Bijlage II Nota van beantwoording zienswijzen

Naar aanleiding van het ontwerpbestemmingsplan Verkeersmaatregelen Hazerswoude-Dorp

Behoort bij besluit van de raad der gemeente
Alphen aan den Rijn, van 25 juni 2026, nr 3688326
De griffier,

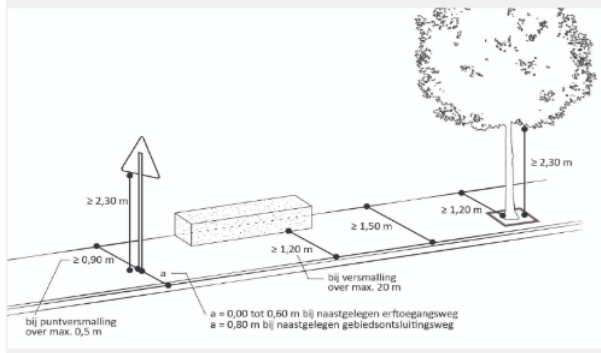
d.	Het onderzoek Luchtkwaliteit	M.b.t. Luchtkwaliteit:	De zienswijze geeft geen aanleiding tot aanpassing

verkeersmaatregelen Hazerswoude-Dorp laat zien dat de luchtkwaliteit afneemt. Ook is er een toename van trillinghinder en neemt de situeringswaarde ter hoogte van de woning fors af.

Uit de rapportage “BP Verkeersmaatregelen Hazerswoude Dorp onderzoek luchtkwaliteit” d.d. 17 januari 2022 (ref. 2022014343) bleek dat inclusief het plan de totale concentratie NO₂, PM₁₀ en PM_{2,5} ruim onder de wettelijke normen blijft (minder dan de helft van de wettelijke norm).

Het onderzoek luchtkwaliteit is inmiddels geactualiseerd (Rapport luchtkwaliteit, 2025-00004952, Omgevingsdienst Midden-Holland, 28 augustus 2025). Dit rapport is als bijlage bij het bestemmingsplan gevoegd en vervangt het eerdere rapport. Ook uit het nieuwe rapport blijkt dat ter plaatse van de bestaande gevoelige bestemmingen, waaronder Breitnerlaan 26, langs de nieuwe wegen wordt voldaan aan de grenswaarden voor NO₂, PM₁₀ en PM_{2,5}.
